III/102 hr. hl. města Prahy-Štěchovice, rekonstrukce. ETAPA II

Rekonstrukce vozovky - Davle-Štěchovice

Změnový list

Rekonstrukce vozovky - Davle-Štěchovice / lokální opravy CB desek SAL, zábradlí propustek

PROPUSTEK DN 1000 V KM 12.925000

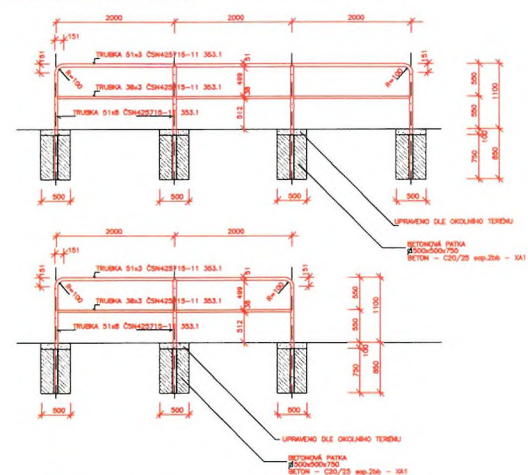
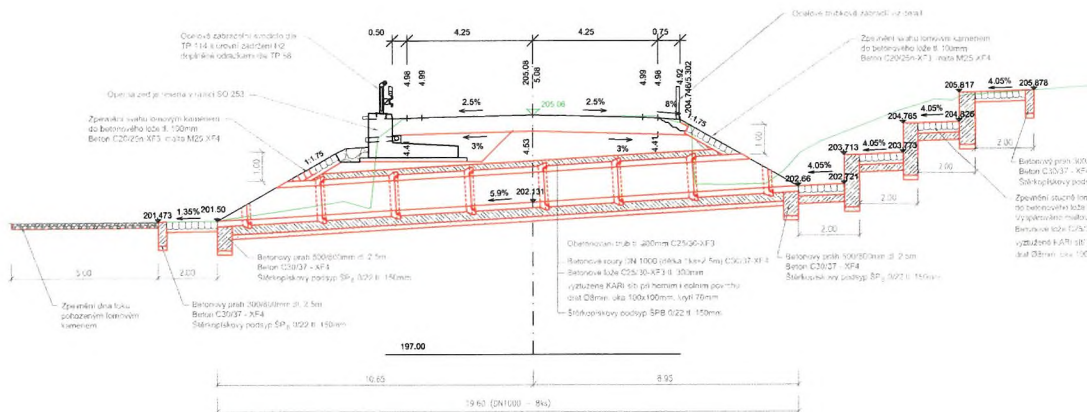
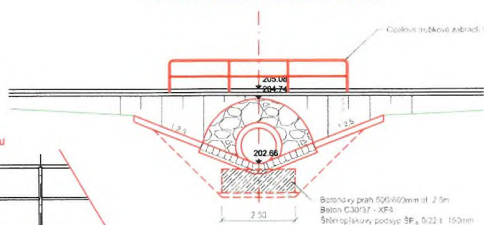
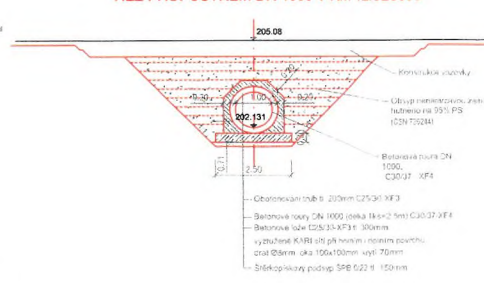
2) Zábradlí na vtoku propustku km 12,925

V PDPS bylo uvažováno s vybouráním kamenného propustu a jeho nahrazením novým propustem DN 1000 délky 15 m s odlážděním vtoku s šikmými čely z lomového kamene do betonového lože. Po odstranění vegetace a vybourání starého propustu byl zřízen nový s tím, že byl dodlážděn celý vtok dle skutečného přilehlého terénu a dodatečně na stavbě dohodnuto s projektantem a TDI zřídit kolem zpevněného vtoku z důvodu bezpečnosti chodců (v blízkosti jsou nemovitosti) ocelové atypické zábradlí (viz. vyjádření AD č. 67 - příl. č. 15). Toto dodatečně naprojektoval projektant RDS (viz výkres). S tímto bezpečnostním zařízením souhlasil objednatel. Změna se týká pol. č. 15, 16, 18, 19, 61, 62, 157, 158 a 225 cenové výši 1 704,25 Kč.

2) Zábradlí na vtoku propustku km 12,925

Na stavbě bylo dohodnuto s projektantem a TDI zřídit kolem zpevněného vtoku z důvodu bezpečnosti chodců (v blízkosti jsou nemovitosti) ocelové zábradlí. Toto dodatečně naprojektoval projektant RDS.

Krajská správa a údržba silnic Středočeského kraje, příspěvková organizace v návaznosti na projednání s TDS a zhotovitelem v rámci akce „II/102 hr. hl. města Prahy-Štěchovice, rekonstrukce. ETAPA II“ **souhlasí** s navrženou a projednanou změnou. Jmenovitě souhlasí s větším provedením množství asfaltové vrstvy proti šíření trhlin SAL oproti předpokladu PDPS na objektu SO 102 a se zřízením ocelového zábradlí kolem zpevněného vtoku z důvodu bezpečnosti na vtoku propustku v km 12,925.
